泊発電所3号炉

基準地震動の策定について

(令和5年4月28日審査会合における指摘事項に対する検討状況について)

令和5年5月12日
北海道電力株式会社

積丹半島北西沖の断層による地震(前回会合で基準地震動として設定した3ケース)

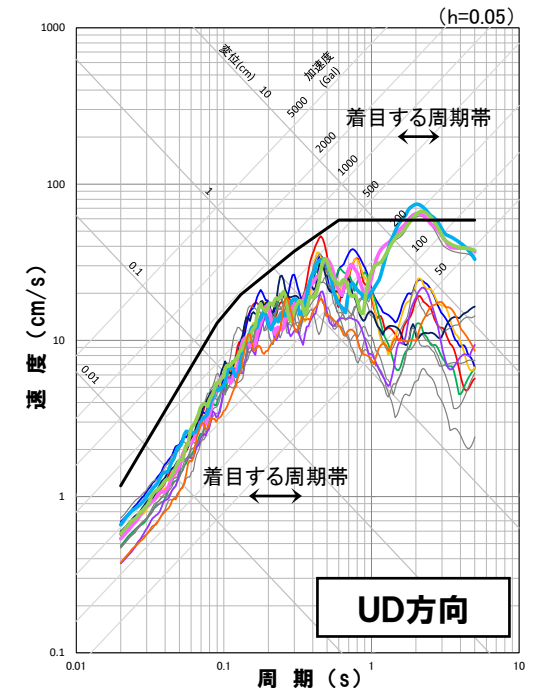
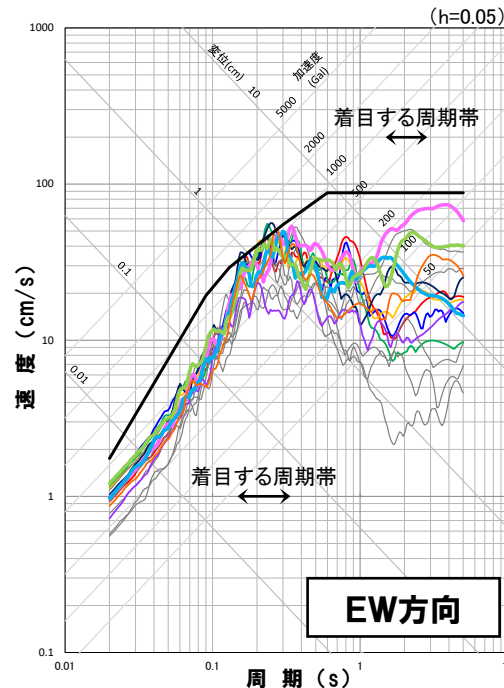
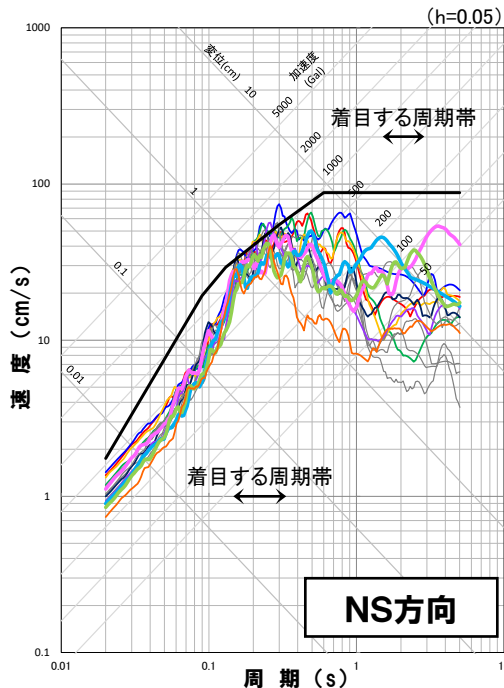
No.	指摘事項	検討状況
1	断層モデルを用いた手法による地震動評価結果のうち、基準地震動Ss1の応答スペクトルを上回る周期で最大の応答スペクトルとなる地震動について、13ケースの全てを基準地震動として設定すると理解。	<ul style="list-style-type: none"> 断層モデルを用いた手法による地震動評価結果のうち、基準地震動Ss1の応答スペクトルを上回る周期で最大の応答スペクトルとなる13ケースを基準地震動として設定する。 応答スペクトルに基づく手法による基準地震動としてSs1, 断層モデルを用いた手法による基準地震動としてSs2-1～Ss2-13, 震源を特定せず策定する地震動による基準地震動としてSs3-1～Ss3-5の合計19波を基準地震動として設定する。
2	事業者が上記以外で基準地震動として追加設定している3ケースについては、基準地震動として採用しないことについて考え方を明確にして、全体の論理構成を含め整理すること。	<ul style="list-style-type: none"> 基準地震動Ss1を上回る周期で最大の応答スペクトルとはならないが、基準地震動としていた3ケースについては、基準地震動として採用しない考え方を明確にするため、施設に与える影響および、全体の論理構成の再整理中。

○第1142回審査会合(2023年4月28日)においてSTEP2で基準地震動に追加で設定した3ケースについては、基準地震動として設定しないケースの地震動レベルの確認において、他の地震動と地震動レベルを比較し、施設影響の観点から基準地震動として採用しない考え方を整理

- ・ 積丹半島北西沖の断層による地震の評価結果同士の比較
- ・ 基準地震動Ss1との比較
- ・ 他の基準地震動との比較

- ・ 水平・鉛直方向の同時入力評価を考慮した場合でも、他の地震動より施設に与える影響が小さいことなどを確認(着目する周期帯の3方向の地震動レベルを比較)

- ・ 基準地震動として採用しない
